2025001618-50 (都) 下中野平井線橋梁上部 (P 3 - P 6) 製作架設工事

番号	質問内容	回答
	<p>公表している歩掛について、そのバックデータとなる数値についての質問が多くあります。 回答した数値を基に算出した結果が工事数量総括表と異なる場合でも、工事数量総括表のとおり積算してください。</p>	
	<p>「P3-P6径間 架設計画図 (その1) ~ (その3)」図番269~271葉については、回答書 別紙3~5に修正します。</p>	
1	<p>配置予定技術者について ・入札説明書.2.(8)において、「工場製作のみが行われている期間に配置する 監理技術者は、必ずしも専任を要しない。…中略… また、工場製作と現場施工で異なる監理技術者を配置する場合で、現場施工に係る監理技術者が開 札日時において他の工事に従事中のときは、従事中工事の工期の終期が令和8年2月19日以前である場合に限り、配置予定技術者とすることができる。」とあります。 他方、入札説明書.17.(9)において「公告において専任で配置するよう定められている配置予定技術者〔現場担当の監理技術者と考えています〕は、議決予定日において、他の工事に配置していないこと。」との記載があります。 入札説明書.2.(8)においては、令和8年2月19日までに現在従事中の工事が竣工するのであれば配置予定技術者（現場担当、専任性が問われる）として選定して良い、という解釈ができるのですが、入札説明書.17.(9)との記載で矛盾している（令和7年9月頃の議決時までに従事中工事が完了していないといけない）状態と思われます。 「入札説明書.2.(8)」が適切な配置要件と考えておりますが、本件においてはそのような解釈に基づき、令和8年2月19日までにフリーとなる現場配置予定技術者を選定してよろしいでしょうか。</p>	<p>入札説明書 17 その他 (9)の記載は誤りです。 本工事においては、現場施工の監理技術者を議決予定日に専任で配置する必要はありません。 また、入札説明書 2 入札に参加する者に必要な資格に関する事項 (8)の記載に誤りがあったため、以下のとおり修正しますので、入札説明書の記載内容を読み替えてください。 【修正前】開札日時 【修正後】議決予定日 同項目に記載の現場施工に係る監理技術者が、議決予定日において他の工事に従事中のときは、従事中の工事に係る工期の終期が令和8年2月19日以前である者を、配置予定技術者とする必要があります。</p>

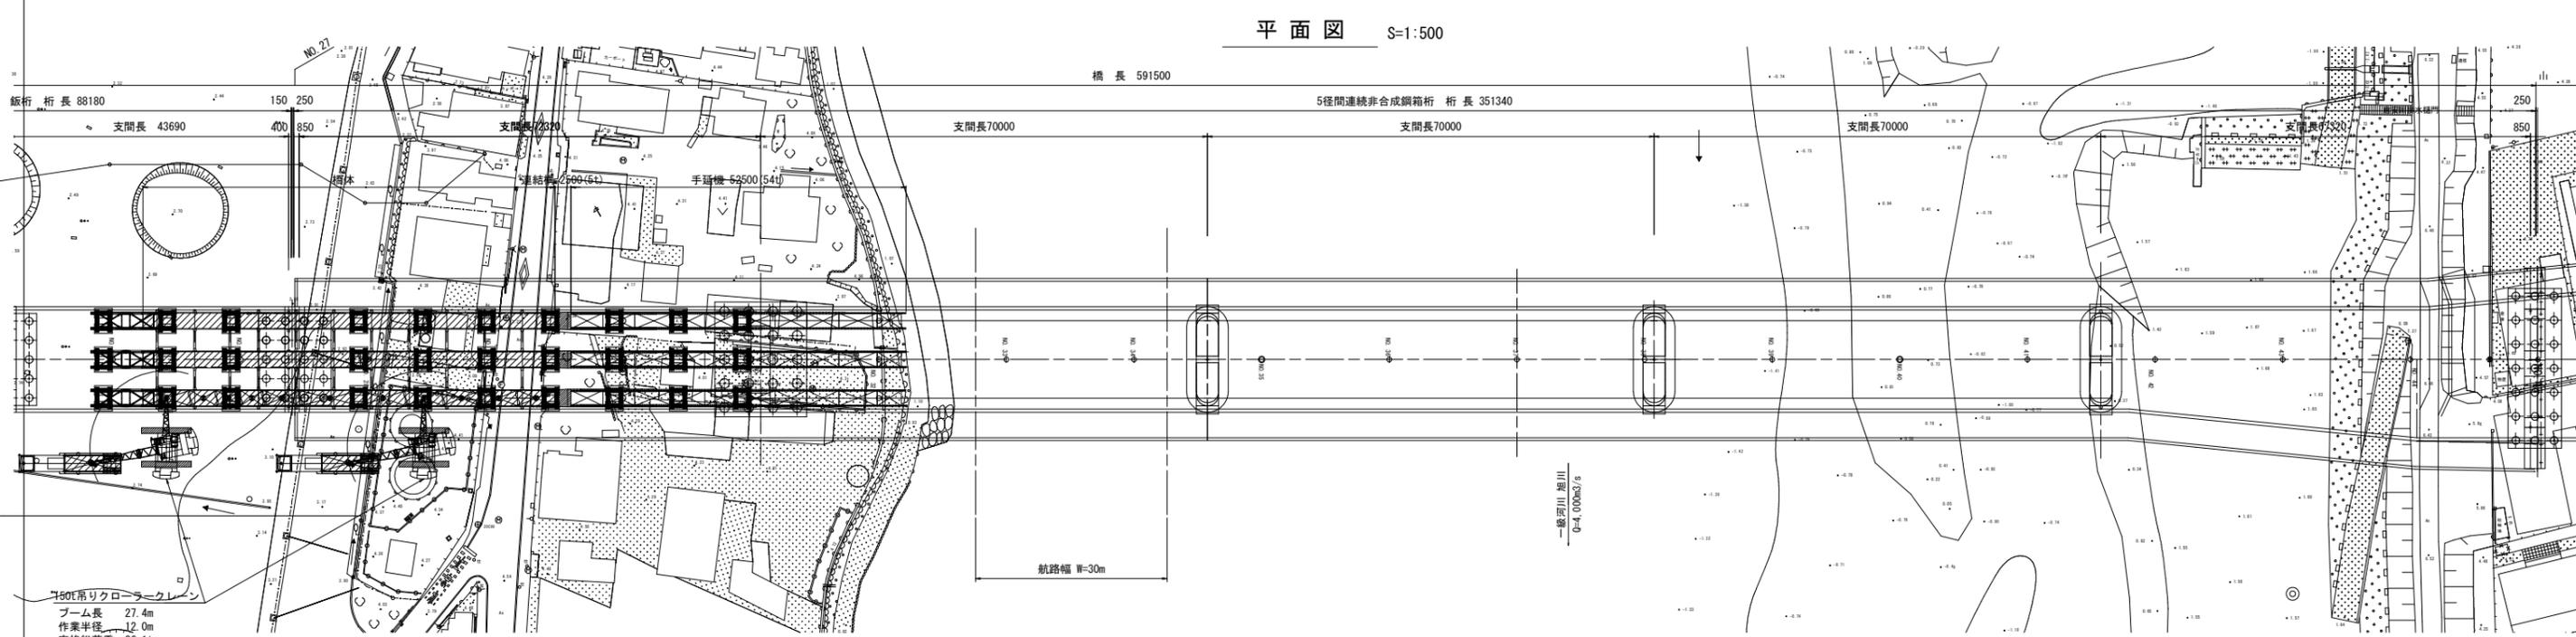
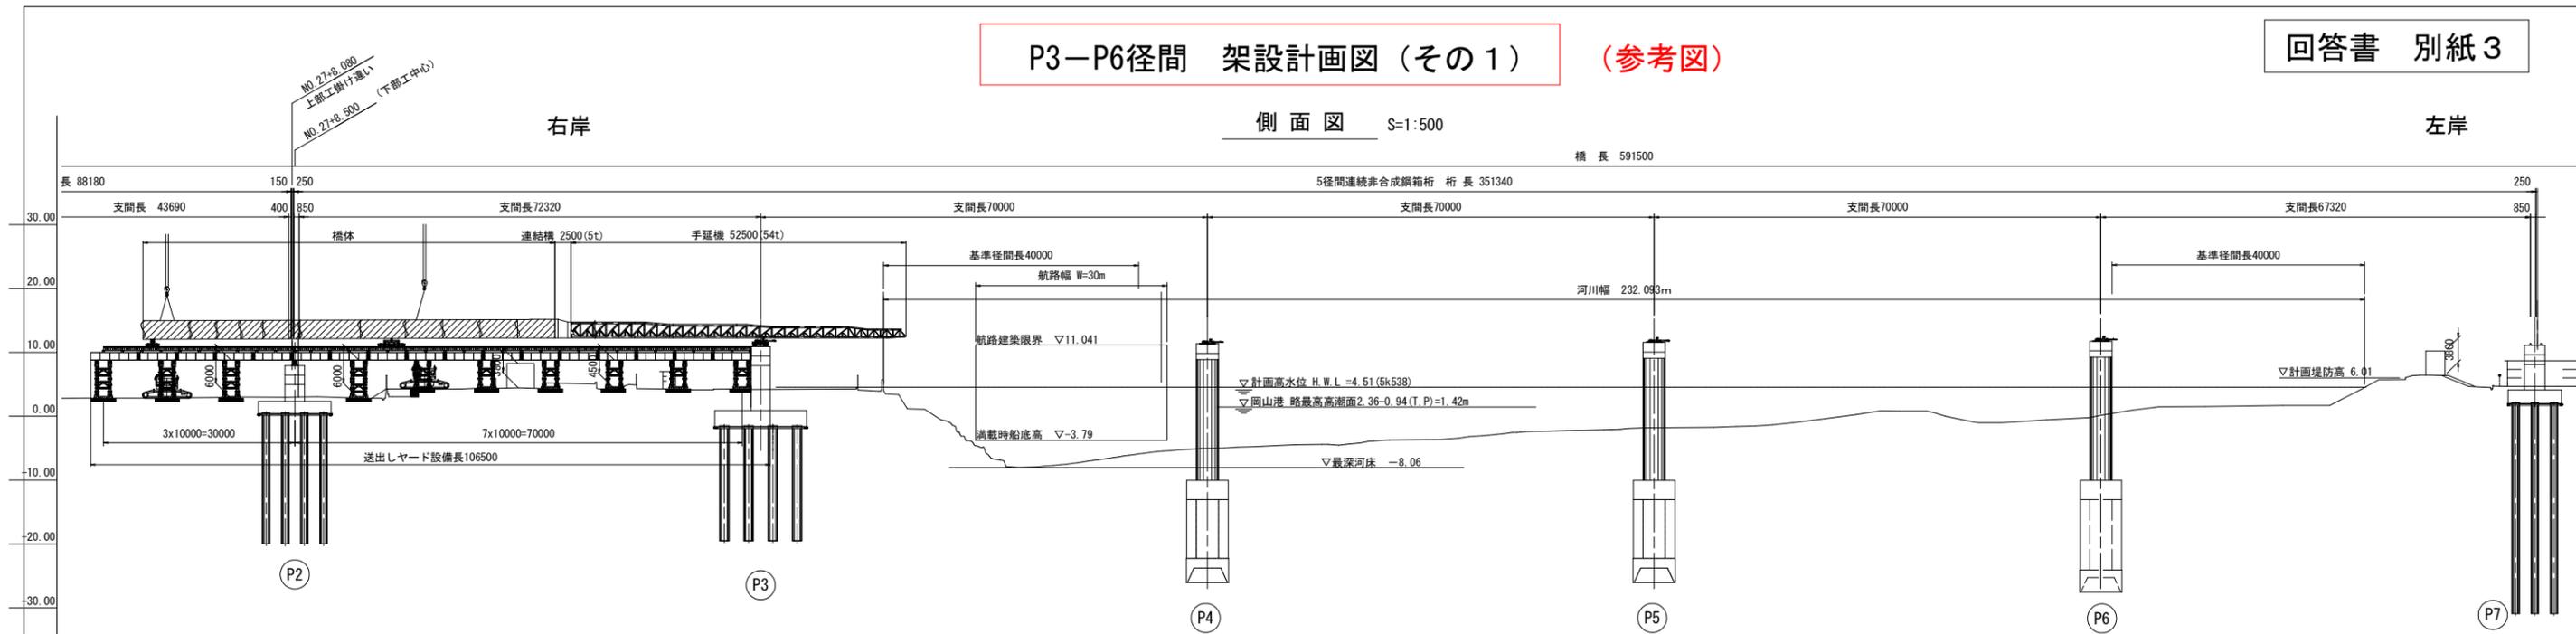
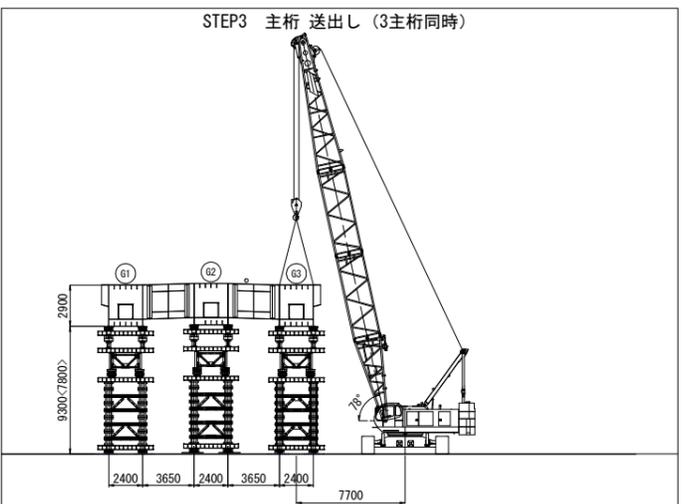
7	<p>送り出し架設についてご教授ください  入札公告 (p.41/70) において、注8) にて、「送り出し架設における安全対策の提案は、3主桁同時送り出しもしくは2主桁同時送り出し後、1主桁送り出し横取りでの架設方法のみとする」とあります。  図面 (269/276) では、3主桁同時送り出しとなっていますが、「2主桁同時送り出し後、1主桁送り出し横取り」を前提に提案しても良いのでしょうか。</p>	<p>本工事では経済性と安全性から3主桁同時送り出しを想定していますが、「2主桁同時送り出し後、1主桁送り出し横取り」による架設方法での提案内容が様式第13号 施工に関する課題に係る技術的所見 (その2) に記載された安全対策について、目的を達成するための配慮を具体的に記載されていれば評価します。</p>

(都)下中野平井線橋梁上部 (P3-P6) 製作架設工事  
**(都)下中野平井線**  
 岡山市北区七日市東町、北区御舟入町、  
 北区平井六丁目内  
 P3-P6径間 架設計画図(その2) 参考図 270 業  
 縮尺 図示 276  
 東部幹線道路建設課

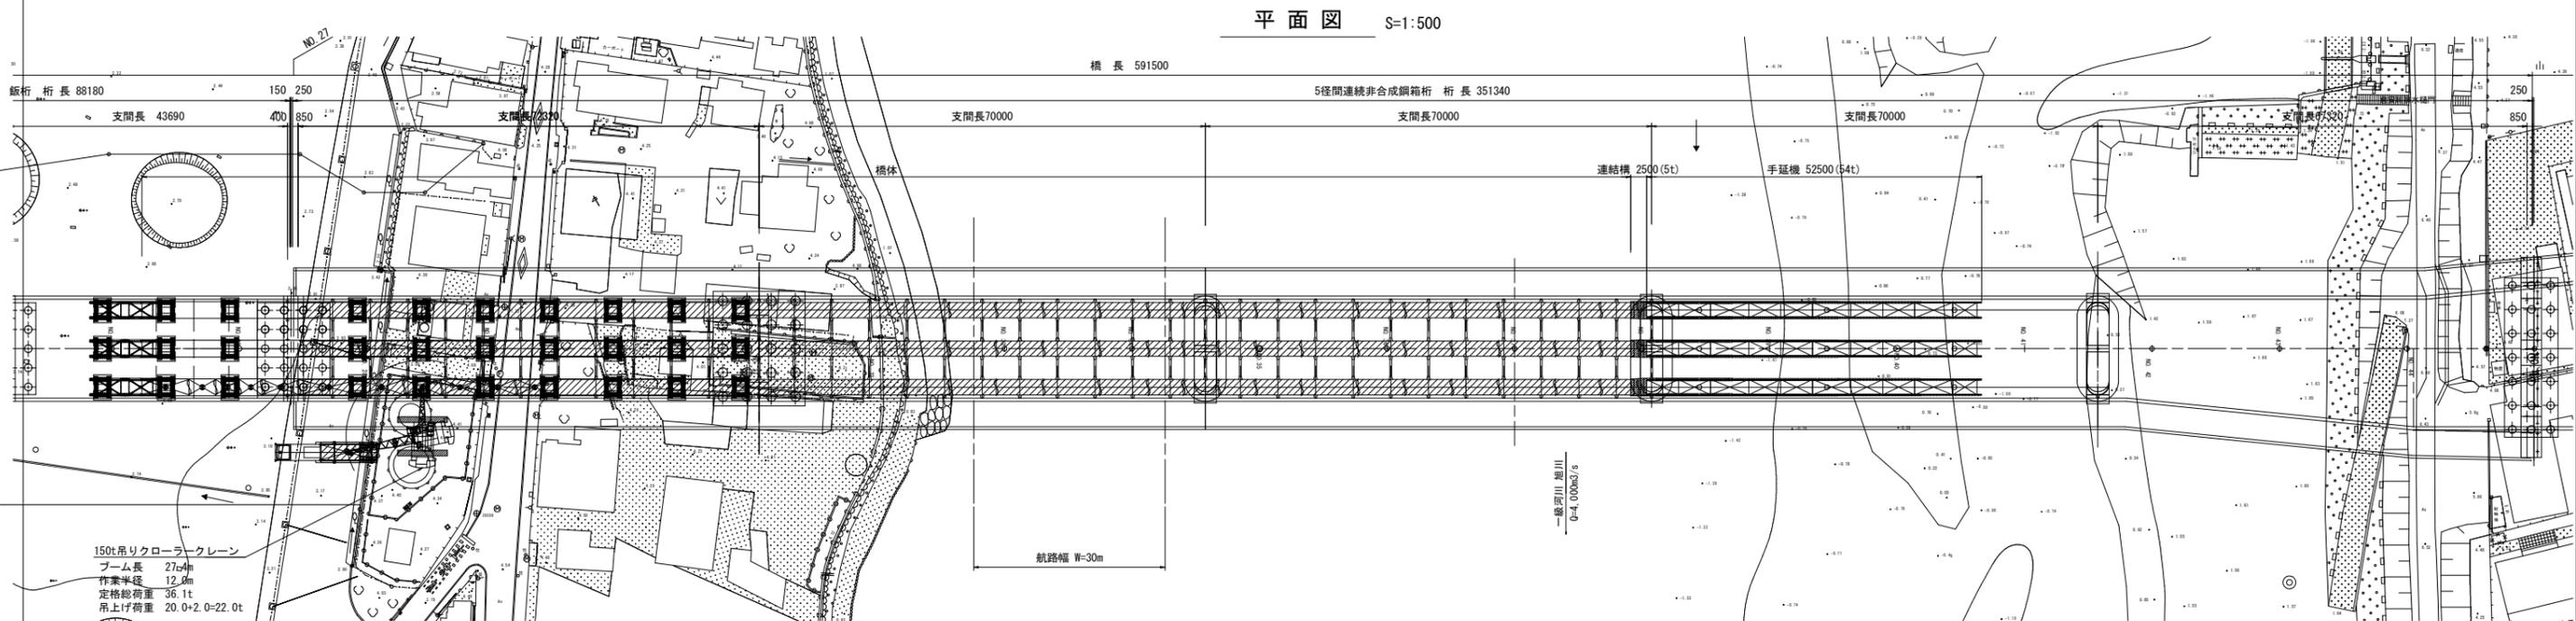
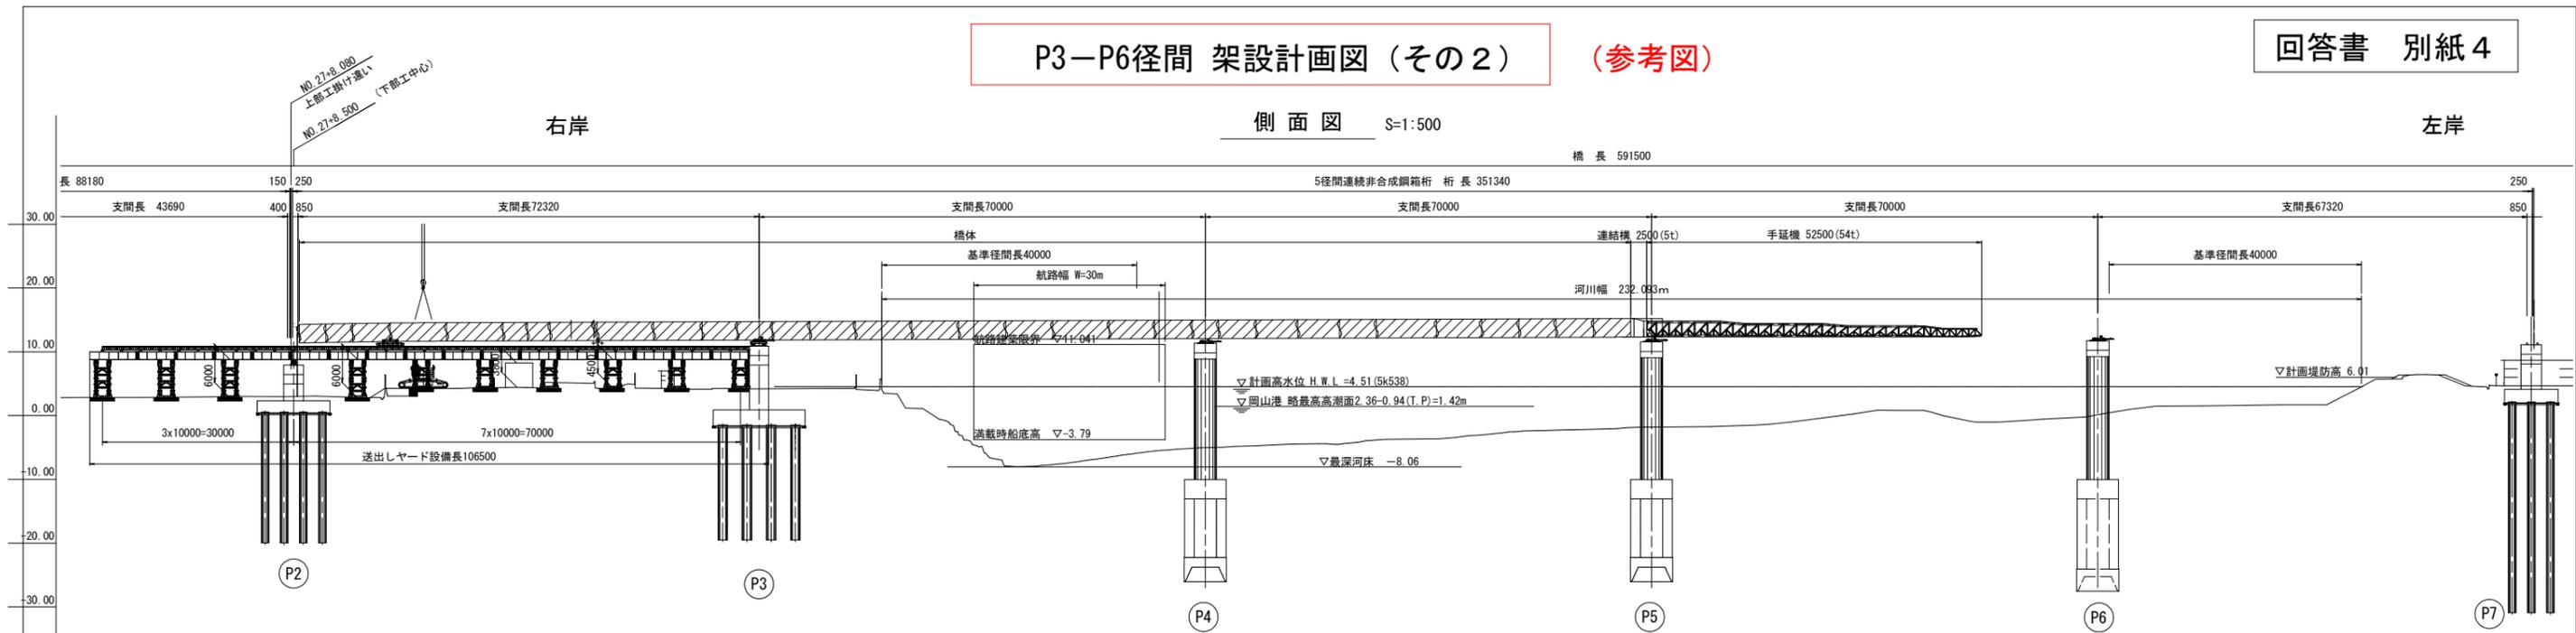
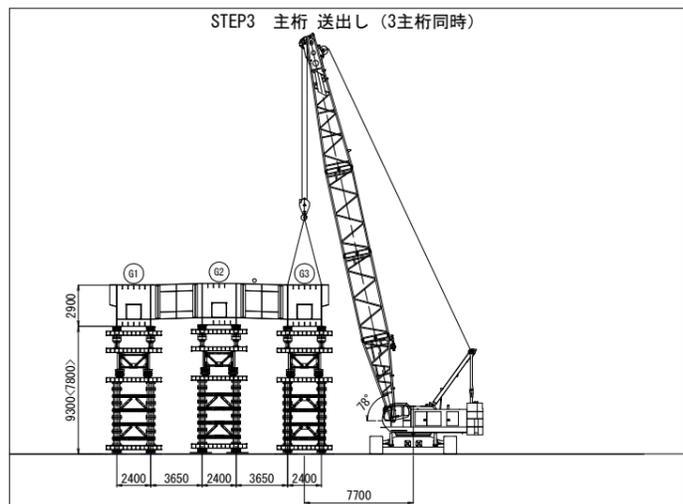
番号	質問内容	回答
31	本工事は5径間連続箱桁橋のうち、P3～P6が工事範囲となっていますが、P3上の主桁ブロック端部 (J10) の添接板及び高力ボルトの製作所掌、P6上の主桁ブロック端部 (J41) の添接板及び高力ボルトの製作所掌は本工事に含まれるのかどうか、ご教示願います。	J10とJ41については、添接板・ボルトともに本工事に含まれておりません。
32	P3～P6径間 架設計画図 (その2) 及び (その3) の側面図について、送出し桁の長さが、工事範囲 (P3～P6) より長いと思われる。本工事は工事範囲がP3～P6間 (J10～J41間) 以上あるのか、架設計画図に誤記があるのか、ご教示願います。	ご指摘のとおり、架設計画図に誤記がありました。回答書 別紙4, 5をご参照ください。本工事では、P3-P6間 (J10～J41間) のみ施工します。
33	工事設計書の工事内訳表について、ゴム支承据付工のP4とP5橋脚は、クレーン付台船を使用することが確認できますが、P6橋脚の支承については、P6～P7間の河川高水敷内に陸上クレーンを配置することが可能であると判断してよろしいでしょうか。ご教示願います。	番号30の回答をご参照ください。
34	P3～P6径間 架設計画図 (その1) ～ (その3) の側面図について、送しヤード側のベント設備の下面側に四角いハッチングが確認できますが、送しヤード設備のベント基礎は、鉄筋コンクリート基礎、無筋コンクリート基礎、敷鉄板基礎、それ以外のどれを想定されていますでしょうか。ご教示願います。	ベント基礎は鋼板t=22mm (敷鉄板) で計上しております。
35	見積参考資料 4. 仮設材質料積算条件について、主体足場の規格はパイプ吊足場と記載されています。本工事は河川上の送し架設となりますが、ワイヤブリッジ転用足場ではなく、パイプ吊足場で計画されており、送し架設完了後に人力で施工する計画だと判断してよろしいでしょうか。ご教示願います。	本工事は、ワイヤブリッジ転用足場ではなく、パイプ吊足場で計画しており、送し架設完了後に人力で施工する計画としております。

番号	質問内容	回答
73	P3-P6径間の送出し時にP2-P3径間の桁を連結した状態で送出す図面になっています。間違いではないでしょうか 図面P270 P3-P6径間 架設計画図 (その2) 図面P271 P3-P6径間 架設計画図 (その3)	ご指摘のとおり、架設計画図 (その1) ~ (その3) に誤記がありました。架設計画図は「回答書別紙3~5」のとおり修正します。 本工事では、P3-P6間のみ施工します。
74	桁架設完了後、添接部 (J10,J41) の防錆処理はどのようにお考えでしょうか	桁架設完了後、添接部 (J10,J41) の防錆処理は考慮しておりません。
75	単価地区は、①備前1 ②備前5 のどちらを適用されていますか。	単価地区は「岡山市 (旭川以西)」としています
76	中間処理場受入費 (石材) の種類は、①軟岩 ②中硬岩 ③硬岩の何れを採用されているかご教示願います。	中間処理場受入費 (石材) は、令和6年度岡山市公共工事設計資材単価表の「工事現場から発生する産業廃棄物のがれき類としての石材の受入可否、処分費」を採用しており、岩質区分はありません。
77	各仮設備の供用日数、所要日数、設備数量および本体数量等を確認したいため、コンサル成果品をご貸与いただけないでしょうか。 (主に数量計算書、供用日数算定表、計画工程表等が必要となります)	各仮設備の供用日数、所要日数、設備数量および本体数量等については、数量総括表に示すとおりです。参考資料として、本工事に係る設計業務の成果品については、岡山市役所本庁舎2階情報公開室で閲覧可能となっております。
78	積算基準に基づき算出した供用日数と本設計書の供用日数に相違がみられた場合、受注後に変更協議をお願いいたします。	本件は、工事契約後、岡山市工事請負契約約款第18条 (条件変更等) による変更協議の対象とします。
79	諸経費区分をご提示いただけないでしょうか。 (各諸経費算出時に対象金額から控除される項目の確認が必要となります)	令和6年度 土木工事標準積算基準書 (岡山市) を基に積算しております。 諸経費区分は見積参考資料に示す通りです。
